## VYSVĚTLUJÍCÍ INFORMACE Č.13

Zadavatel: STATUTÁRNÍ MĚSTO CHOMUTOV  
Se sídlem: Chomutov, Zborovská 4602, PSČ 430 28  
Jednající: JUDr. Marek Hrabáč, primátor města  
IČ: 00261891

„Rekonstrukce veřejného osvětlení - Statutární město Chomutov - 1. etapa“.

Mapa oblasti 101 kde zadavatel stanovil šířky komunikace na 15 m a rozteče na 40 m

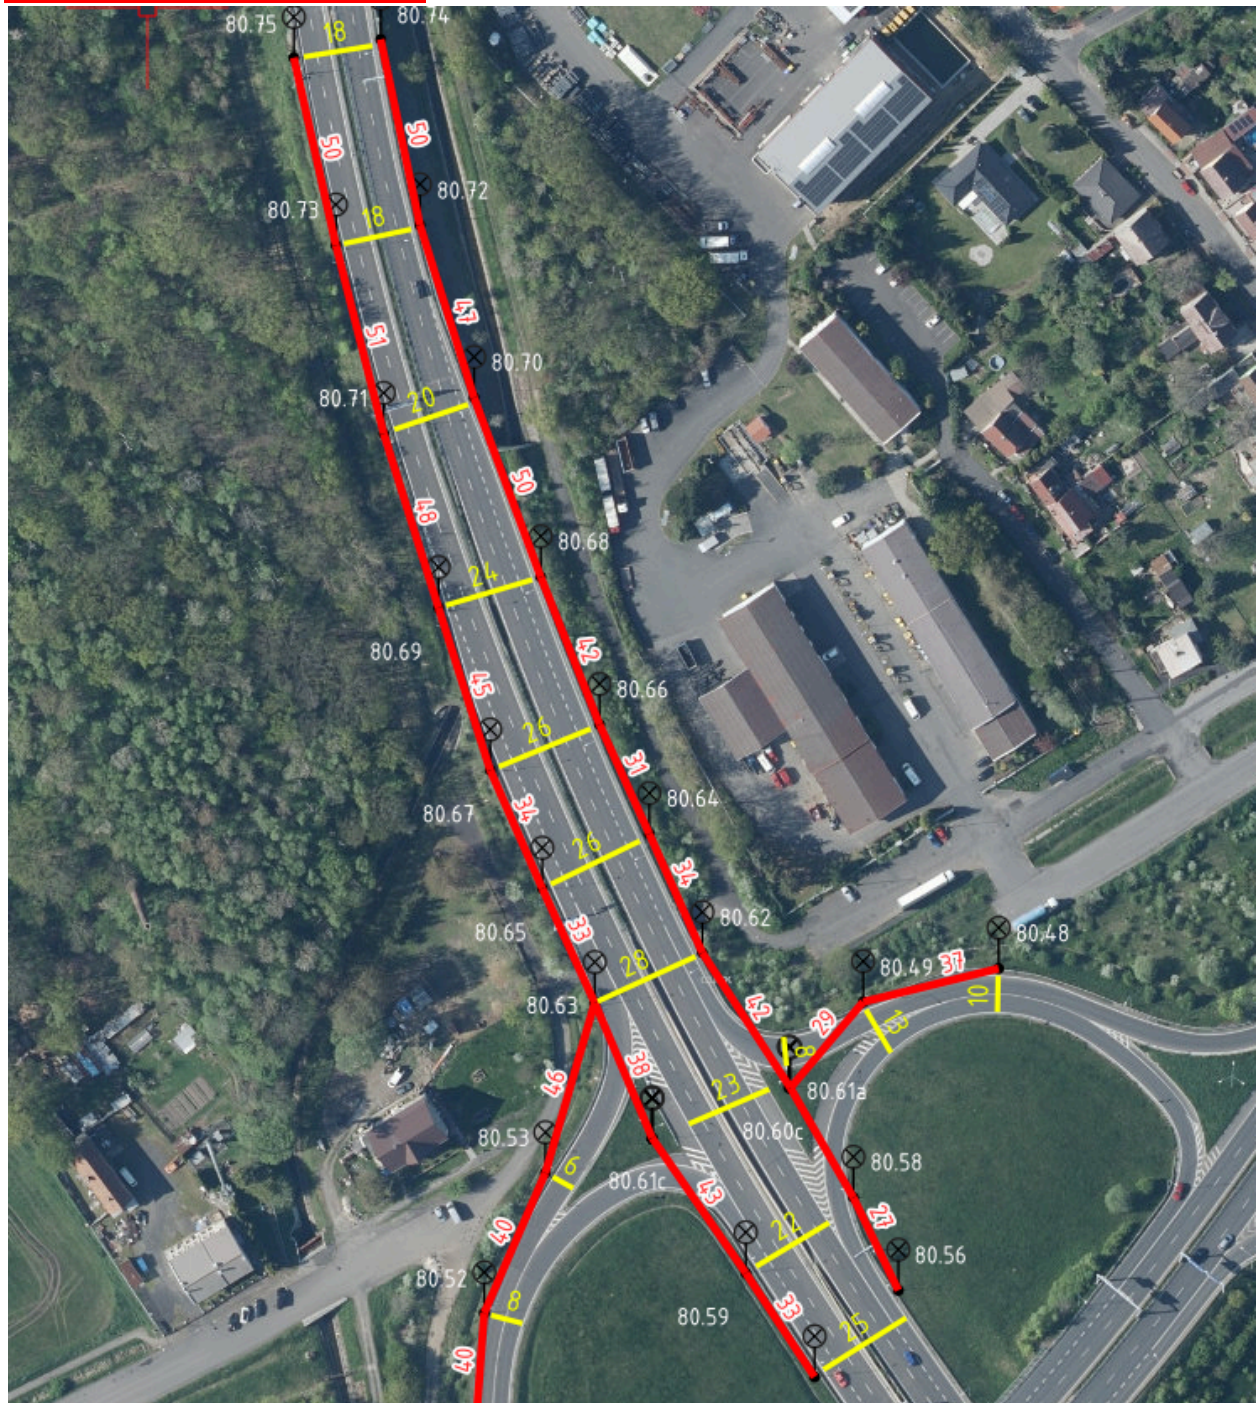
Hned v prvním úseku 101 je zadáno, že bude kontrolován na M3 a pro výpočet typu svítidel zadává Zadavatel šířku vozovky 15 m (jeden pruh šířky 7 m, šířka oddělovacího pásu mezi vozovkami 1 m, druhý pruh šířky 7 m). V zadané oblasti měření se ale **nenachází ani jeden úsek**, který by odpovídal zadání v zadávací dokumentaci, natož pak většina!

Dále Zadavatel stanovil, jak sám uvádí nejběžnější nebo průměrné hodnoty šířky komunikace na 15 (jeden pruh šířky 7 m, šířka oddělovacího pásu mezi vozovkami 1 m, druhý pruh šířky 7 m) metrů a to z následujících šířek! (m) 28, 26,26,25,24,23,22,20,18,18,13,11,10,8,8,8,6,

Pokud je zpracován výpočet podle zadávacích podmínek zadavatele, tak v oblasti 101 **nesouhlasí** se zadávacími podmínkami **94% úseků**. Tyto úseky buď neplní normu, nebo dotační podmínky.

Zadavatel provedl aktualizaci zatřídění komunikací v souladu s ČSN EN 13201-1 změna zatřídění je v příloze P6\_Technické požadavky pro světelné výpočty\_Reko VO 1.etapa.

Simulace úseku 101 přesně dle zadávacích podmínek, které stanovil Zadavatel

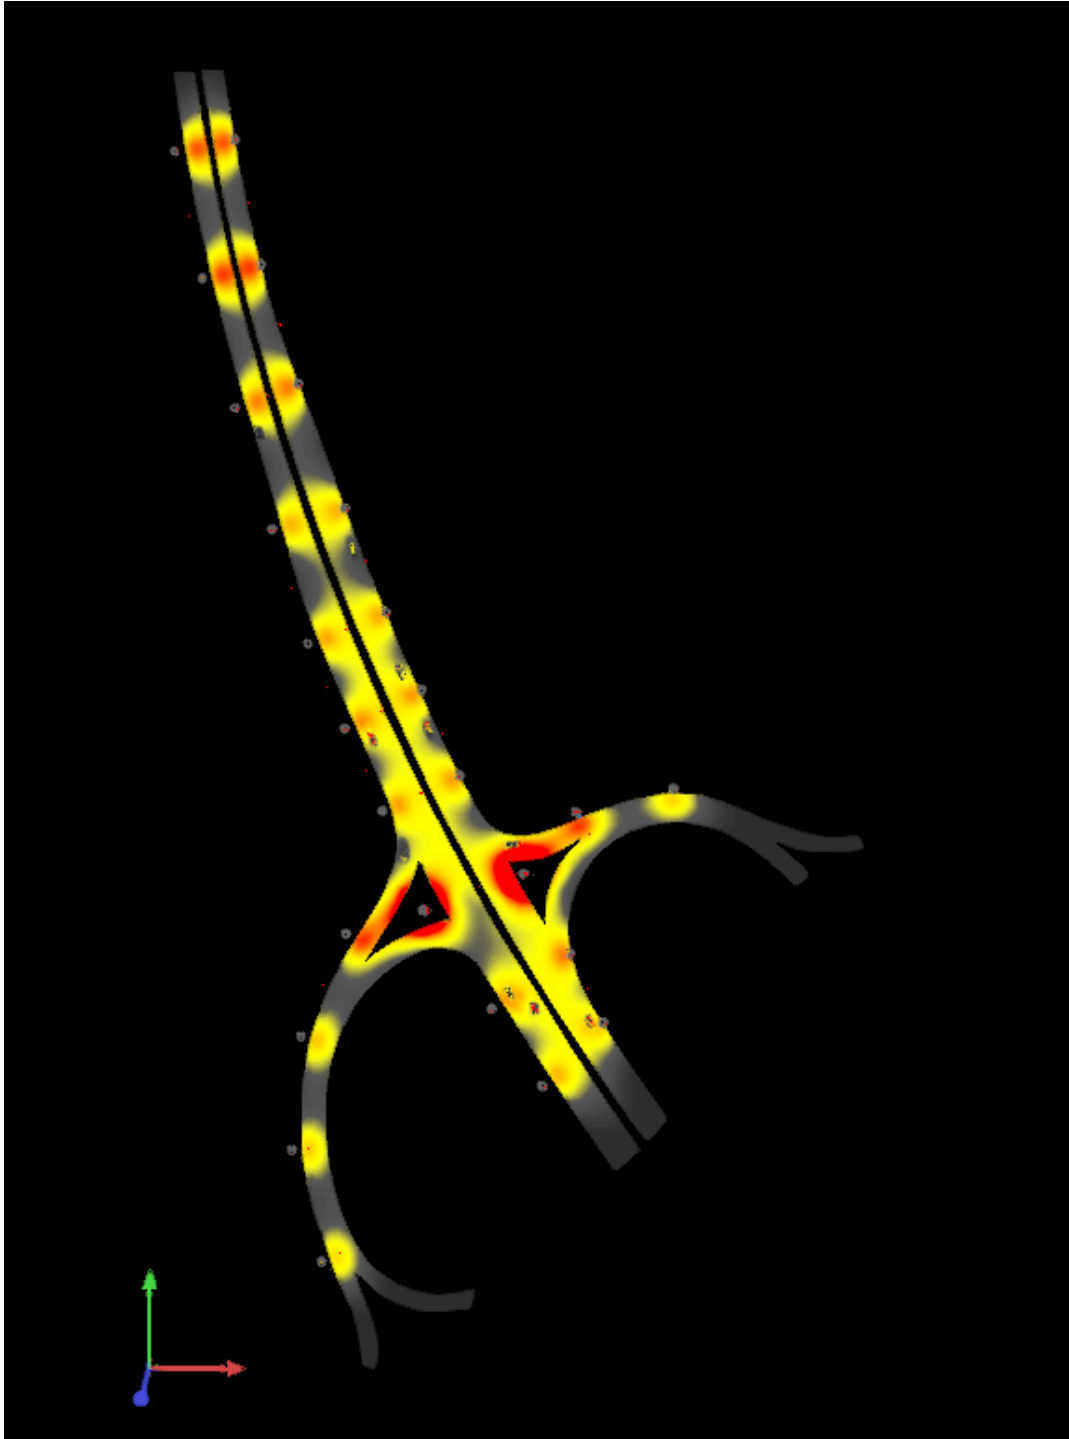
Lze si jasně všimnout, že úsek **nemá rovnoměrný jas, světlo střídá tmu** (hodnoty klesají až k 0,1 cd/m<sup>2</sup>).

Na sjezdech v zatáčkách je taky úplná tma mezi světly a naopak prostor trojúhelníků je přesvětlený (červená barva). Výsledné osvětlení neodpovídá normě a je velmi nebezpečné z důvodu zásadního snížení reakčního času v tmavých místech a rizika přehlédnutí překážky, olejové skvrny apod.

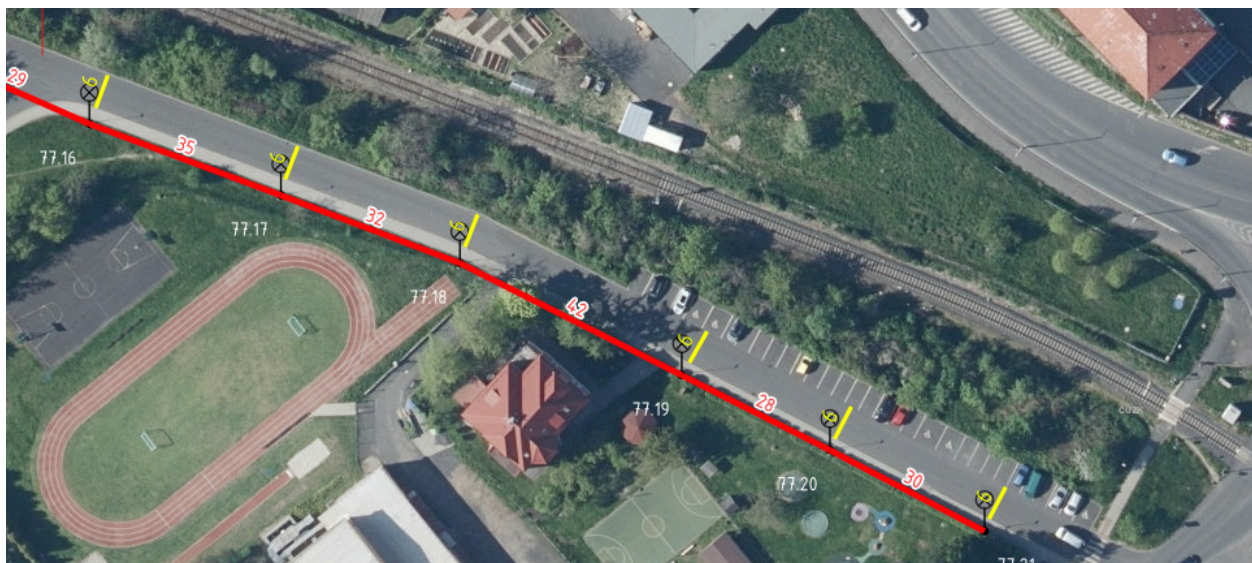
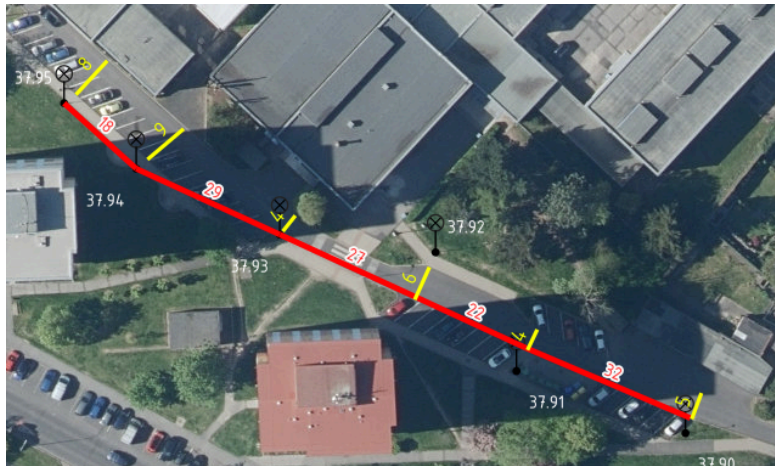
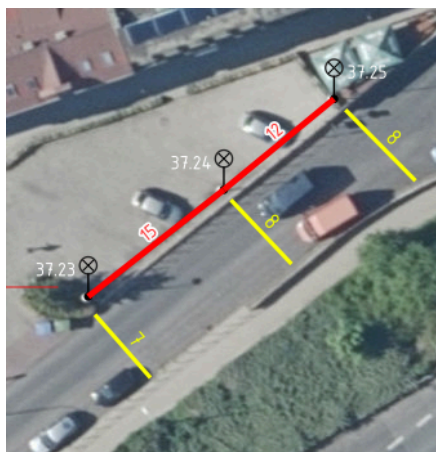
Pro Úsek 1040a+b uvádí zadavatel rozteč **30 m** . Průměr roztečí v úseku je ale **23,3 m** a nejběžnější úsek je **27 m** nebo **13 m**, oboje zastoupené 4 světelnými místy

Projektová dokumentace je ve změněné podobě detailněji rozúsekovaná, čímž se výrazně zvyšuje přesnost výpočtových výstupů dle přílohy P6\_Technické požadavky pro světelné výpočty\_Reko VO 1.etapa. V této podobě dokumentace dostatečně reflektuje skutečný stav a zadavatel trvá na znění SoD.

Mapa celé oblasti 1042 kde zadavatel stanovil šířky komunikace na 6 m a rozteče na 30 m

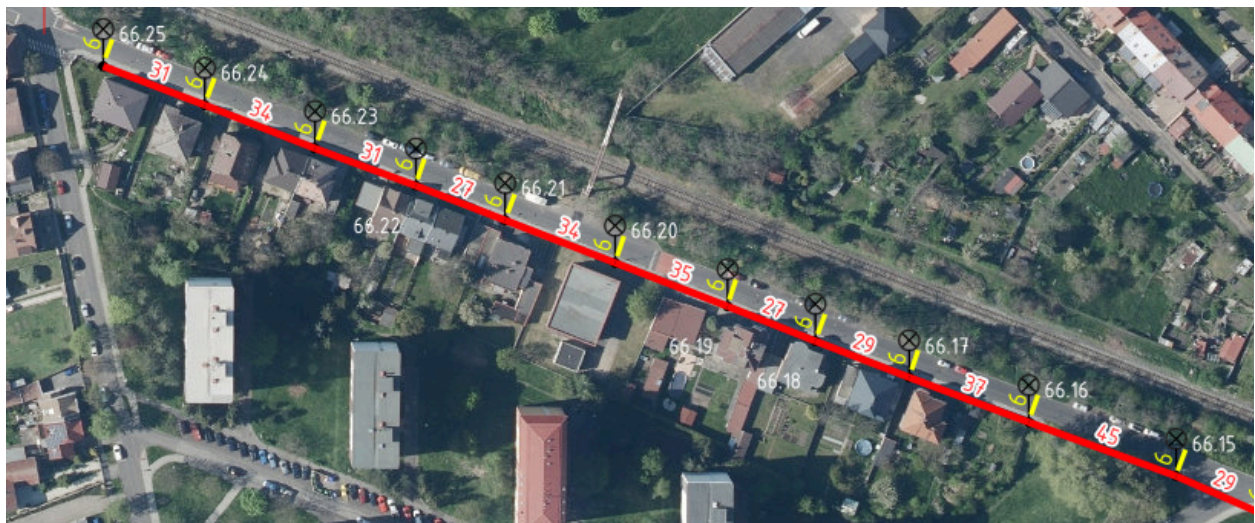
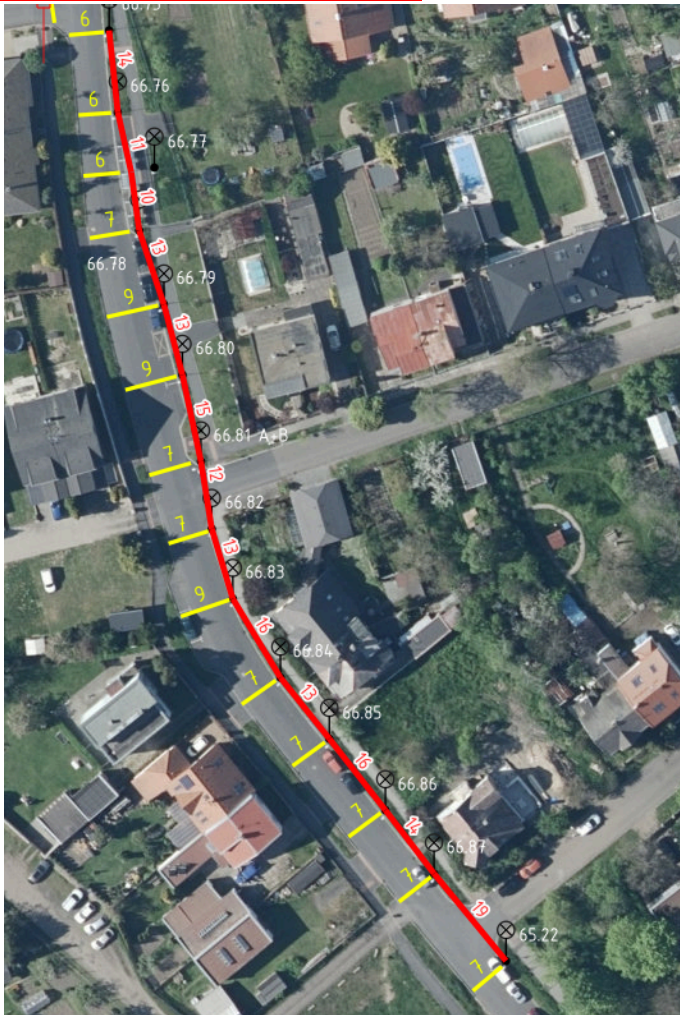
Mapa celé oblasti 1041 kde zadavatel stanovil šířky komunikace na 6 m a rozteče na 30 m

Mapa celé oblasti 1120 kde zadavatel stanovil šířky komunikace na 5 m a rozteče na 30 m

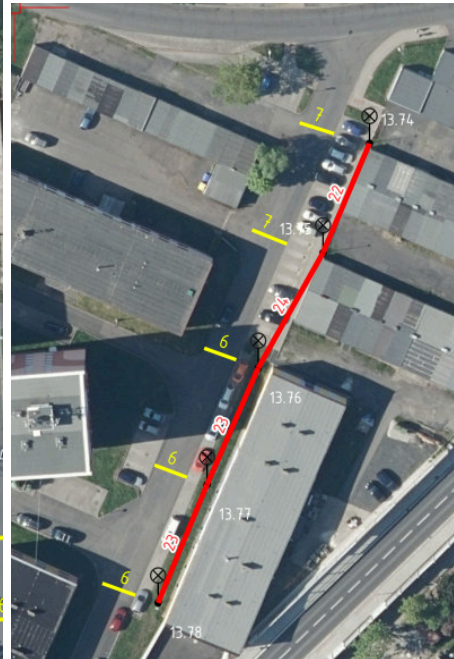
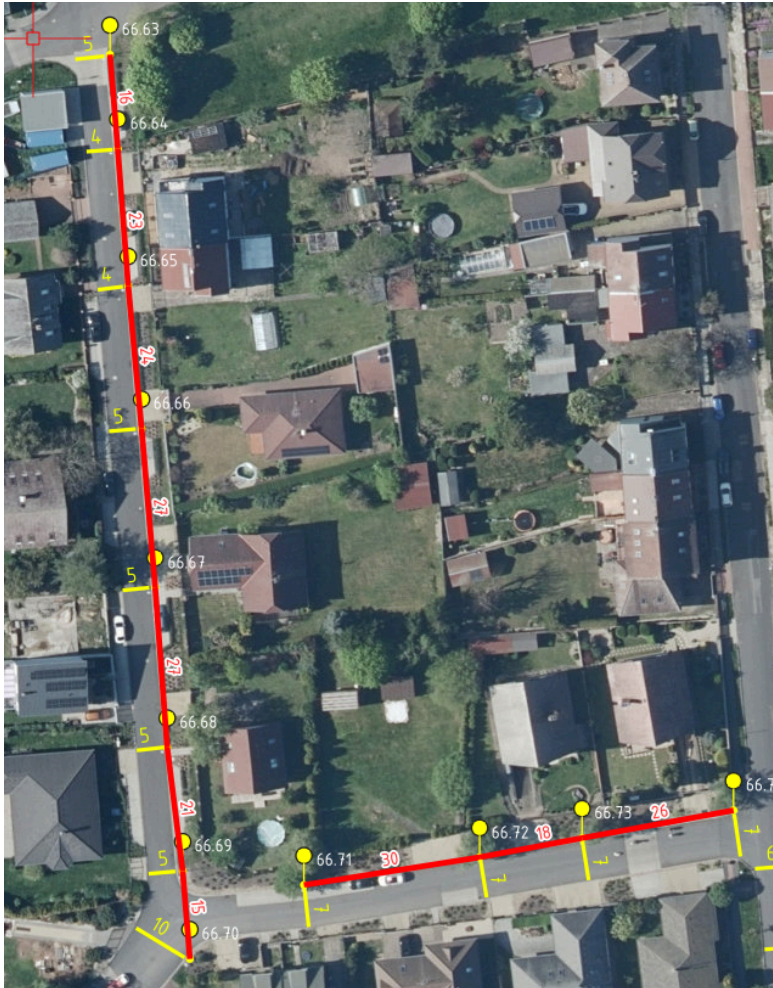
Pro Úsek 1120 uvádí zadavatel rozteč **30 m** a šířku komunikace **5 m** . Průměr roztečí v úseku je ale **22,8 m** a průměrná šířka je **6,1 m**, nejběžnější úsek má **23 m**.
